1. PRODUTOS ABRANGIDOS

- GT950, GT950H

2. RESUMO DA ERRATA

Corrigir as descrições do item 5 deste referido boletim, item referente à troca de peças e sobre as devidas conexões internas do circuito da bobina de ignição com capacitor acoplado.

3. TROCA DE PEÇAS

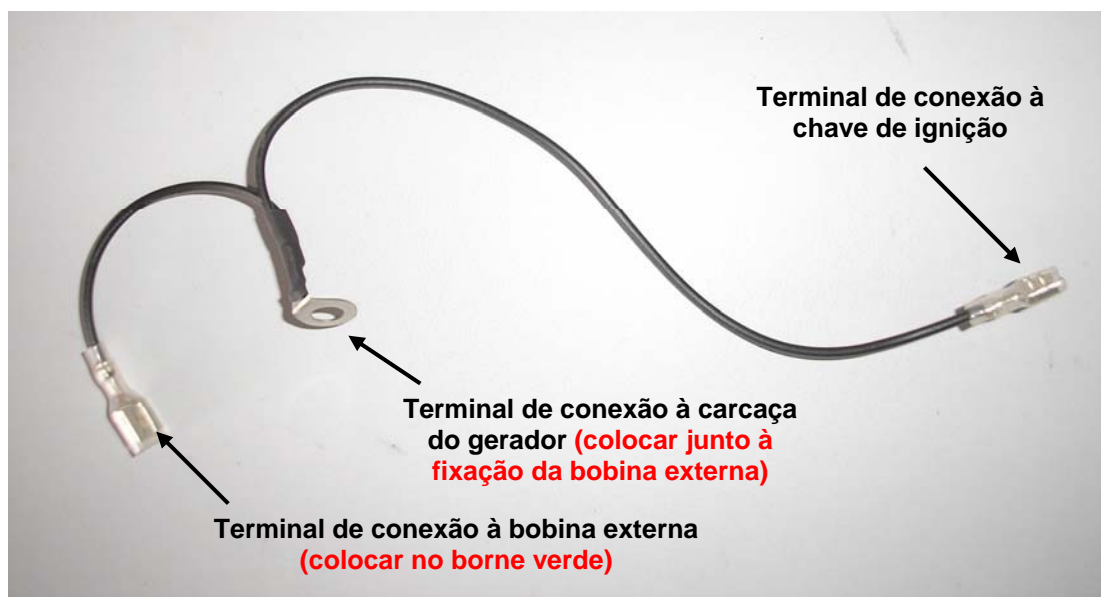
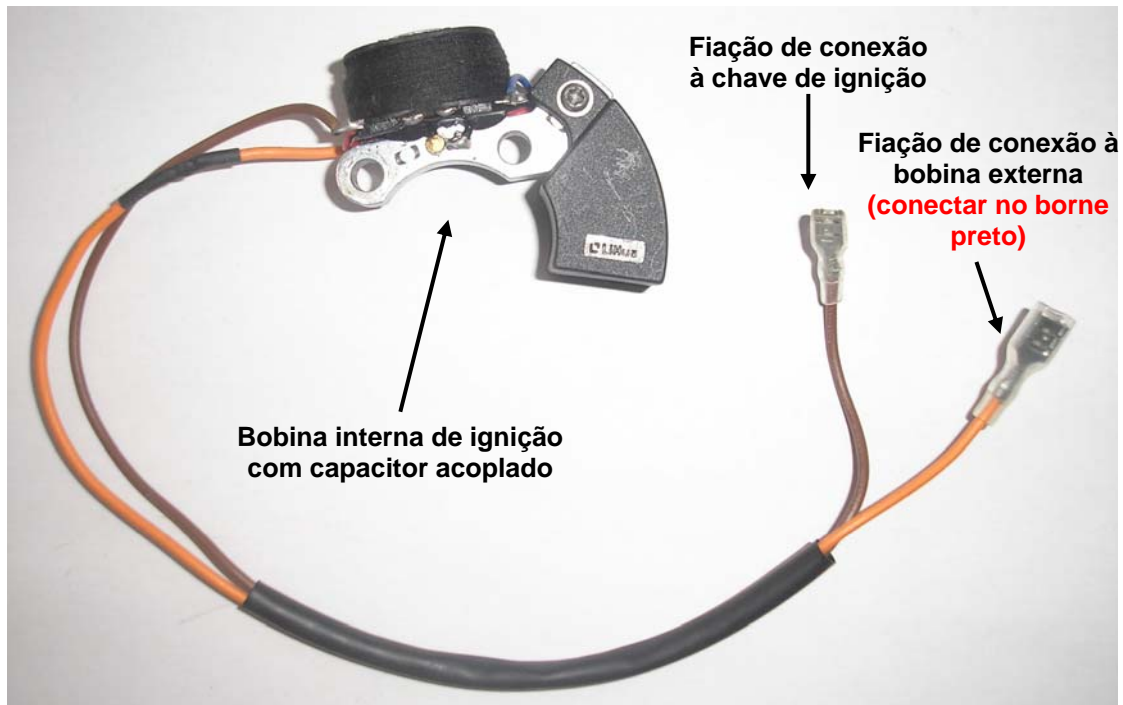
Para substituição da bobina interna de ignição com unidade CDI aparte pela bobina de ignição com capacitor acoplado, proceda da seguinte maneira:

- 1) Remova os cabos de conexão da unidade CDI com a chave de ignição;
- 2) Remova os cabos de conexão da bobina interna de ignição com a bobina externa de ignição;
- 3) Remova a bobina interna de ignição e a unidade CDI;

- 4) Instale a bobina interna de ignição com capacitor acoplado no lugar da bobina antiga;
- 5) Conecte o fio laranja da bobina interna de ignição com capacitor no borne preto da bobina externa de ignição;
- 6) Conecte o fio marrom da bobina interna de ignição com capacitor à chave de ignição;
- 7) Utilize um terceiro fio, de mesma bitola, para fazer a conexão entre a chave de ignição, a carcaça do gerador e o borne verde da bobina externa de ignição.

ESQUEMA DE LIGAÇÃO

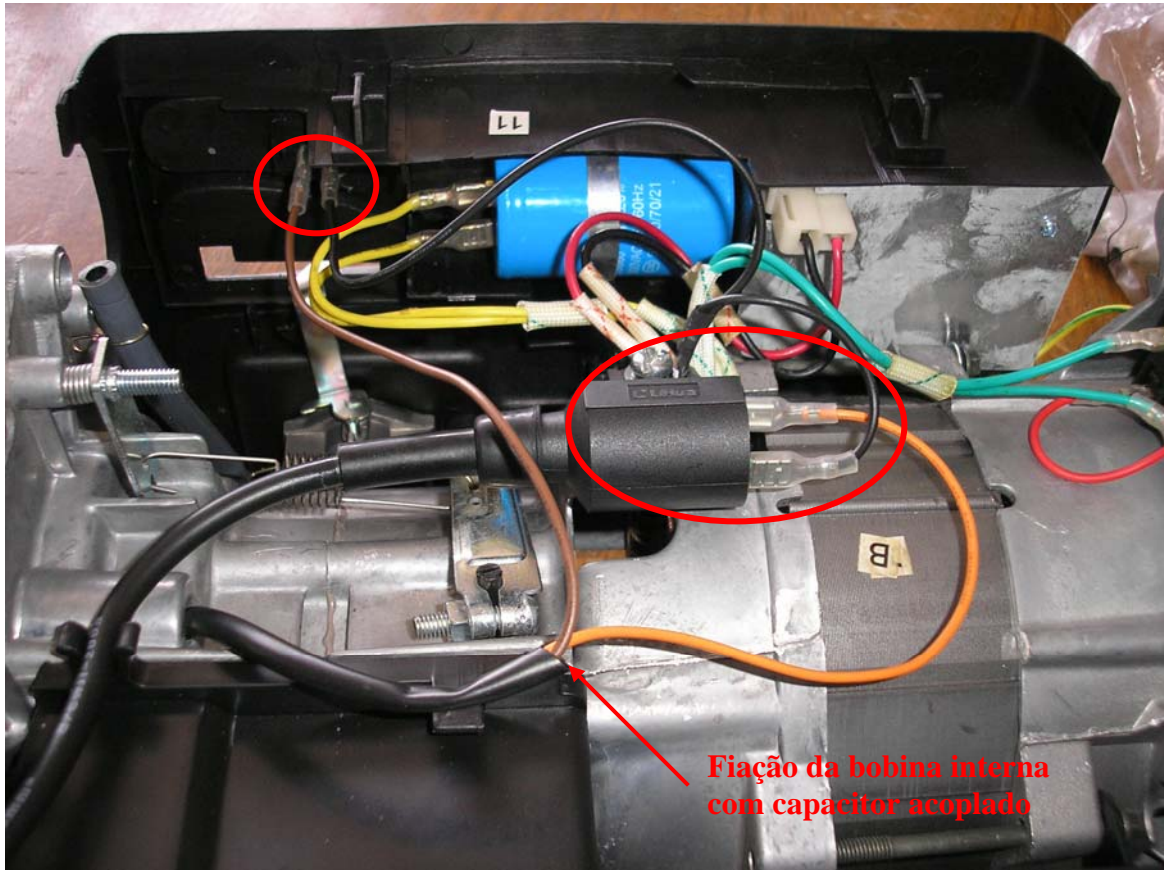
OBS: Certifique-se de instalar a nova fiação corretamente. Jamais inverta os fios, isso pode causar danos ao motor.
